Mission régionale d'autorité environnementale

**Avis délibéré
sur le projet de renouvellement urbain
du quartier Parc Sud à Nanterre (92)**

N° APJIF-2023-054
du 18/10/2023

Illustration 8: Schéma de principe d'apaisement du quartier, source : étude d'impact, p. 334.

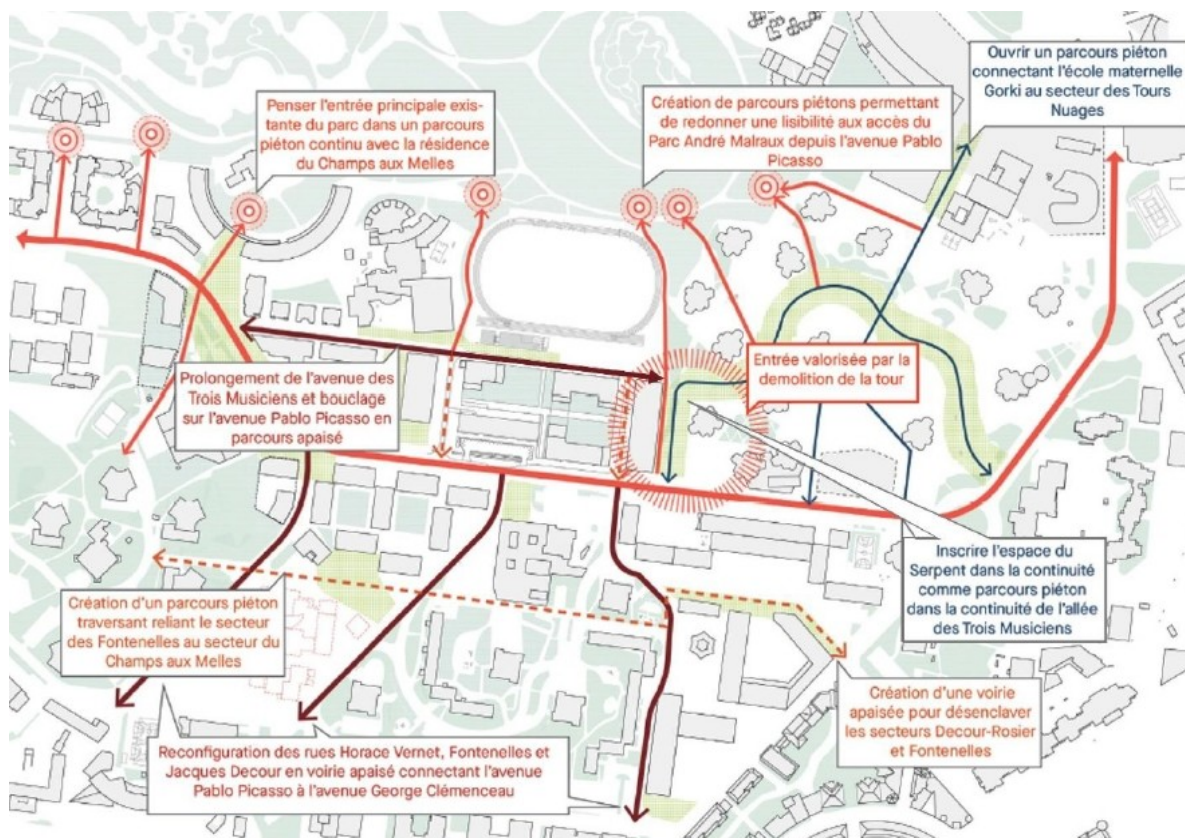
Néanmoins, l'étude d'impact ne contient pas d'analyse assortie d'un schéma plus précis permettant d'identifier clairement l'usage des différentes voiries (existantes, requalifiées et nouvelles), les modalités du partage des voies ainsi que les continuités envisagées dans les parcours, notamment par rapport à la situation existante. Une telle analyse permettrait de préciser les principales destinations du quotidien (gares pour les trajets domicile-travail, commerces, équipements, etc.), afin de mieux éclairer les choix favorisant notamment un report modal efficace.

Le projet d'apaisement du quartier en vue de favoriser les mobilités actives devrait également s'inscrire au sein d'une réflexion et d'une stratégie élargie, incluant l'étude du potentiel d'utilisation et l'analyse de l'ensemble de la chaîne de déplacements nécessaire au développement des modes actifs depuis les immeubles jusqu'aux principales destinations quotidiennes, tenant compte des transports en commun et des usages.

Illustration 10: Répartition des zones de stationnement au sein du quartier, source : étude d'impact, p. 210

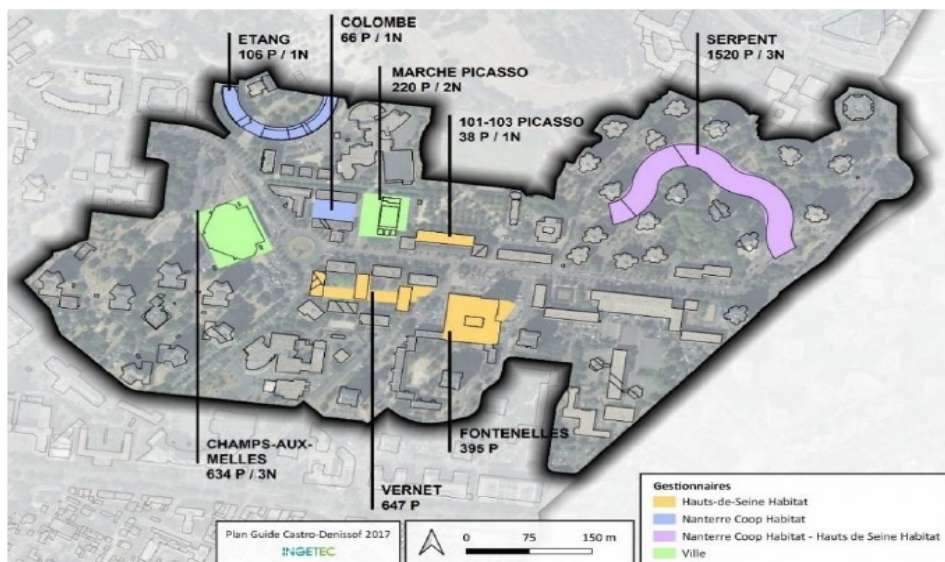
La réorganisation du stationnement automobile envisagée par le projet et l'ensemble des modifications sont décrits page 332 mais sans être illustrés par un schéma et un tableau de bilan qui auraient permis de mieux comprendre les évolutions prévues. Il y est notamment question du secteur Champs-aux-Melles où 256 places de stationnement aérien au pied du centre commercial seront supprimées²² et 200 places de stationnement réhabilitées sur le premier niveau de parking souterrain du centre commercial qui compte actuellement 630 places. L'Autorité environnementale note que le parking souterrain du centre commercial des Champs-aux-Melles comprendra ainsi 830 places, sans que cela soit justifié au regard de la fréquentation du centre.

21 Des incohérences de chiffres existent dans le dossier (cf. différences entre les figures 213 et 216 des p.210 et 212).

Illustration 11: Cartes stratégiques de bruit (niveaux de bruit cumulés en Lden dB (A)), source : Bruitparif

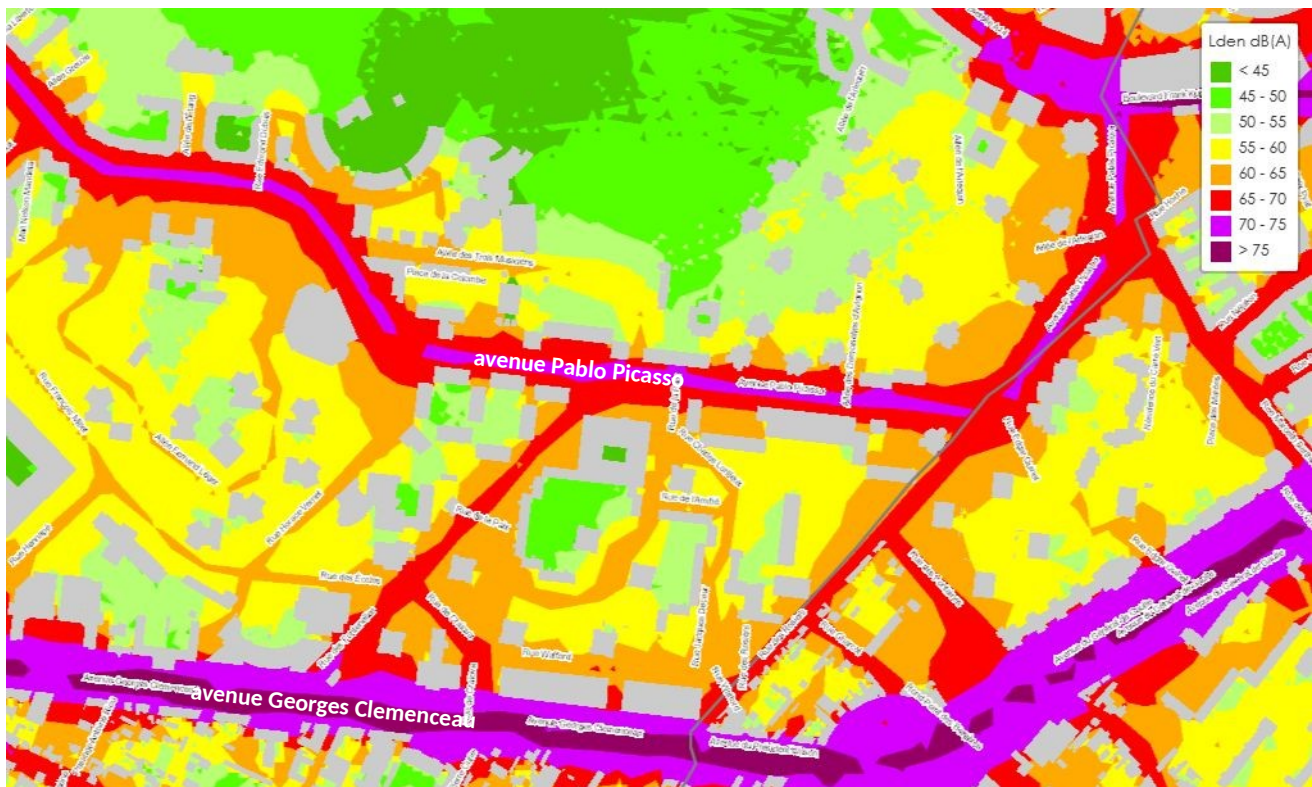
carte, ainsi qu'au niveau du boulevard Georges Clemenceau. De plus, il ne se réfère pas aux valeurs seuils recommandées par l'Organisation mondiale de la santé (OMS) en termes de bruit²⁵.

L'étude acoustique a été réalisée avec des mesures réalisées sur site en novembre 2021, complétée par une modélisation de l'environnement acoustique en situation projetée et ce, en tenant compte des données de la simulation du trafic à l'horizon 2030 (issue de l'étude trafic de septembre 2022). Cette étude affiche des niveaux sonores actuels allant jusqu'à 63,1 dB(A) (point de mesure PR6, p. 251) et des niveaux projetés proches de 61 dB(A) de jour et de 54 dB(A) de nuit, notamment en façade des nouveaux logements prévus avenue Pablo Picasso (p. 344). L'Autorité environnementale relève que cette étude a été réalisée durant une période de circulation réduite en raison des restrictions liées à la crise sanitaire de la Covid et que, de ce fait, l'impact du bruit n'est probablement pas représentatif de la situation « normale ».

Illustration 12: Niveaux sonores moyens simulés de jour (LAéq 6h-22h) en dB(A) à hauteur constante de quatre mètres par rapport au sol, source : étude d'impact, p. 345.

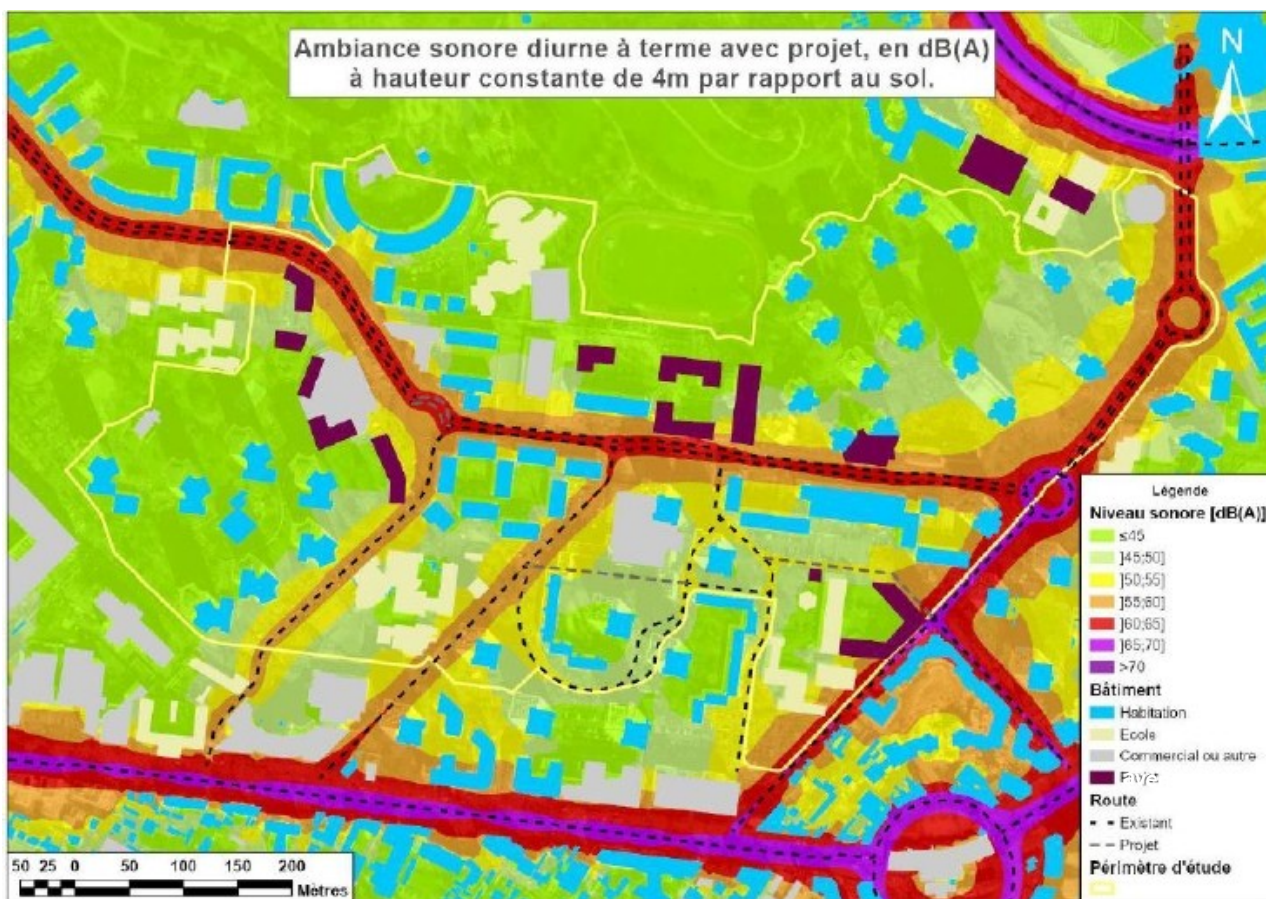
Certains secteurs qui font l'objet d'une densification (secteur du marché Colombe-Guimier)²⁶, d'une réorganisation des voiries ou de l'implantation d'un nouvel équipement accueillant un public sensible (secteur Decour/Rosiers) présentent, dans la simulation, des niveaux de bruit élevés, avec des niveaux de 58 dB(A) de jour (LAéq) par exemple en façade de la rue des Rosiers, au niveau d'un des futurs bâtiments du groupe scolaire Jacques Decour.

En conséquence, le maître d'ouvrage devra porter une attention particulière aux secteurs accueillant de nouvelles populations et notamment des publics sensibles, afin de présenter des choix de localisation et d'aménagement évitant de les exposer à des niveaux sonores excédant les valeurs seuils recommandées par l'OMS.

(20) L'Autorité environnementale recommande de définir les choix d'implantation et d'aménagement des nouveaux logements et des équipements accueillant des publics sensibles, notamment le long de l'avenue Pablo Picasso ainsi que dans le secteur Jacques Decour, afin d'éviter d'exposer les populations à des nuisances sonores excédant les valeurs seuils de l'OMS.
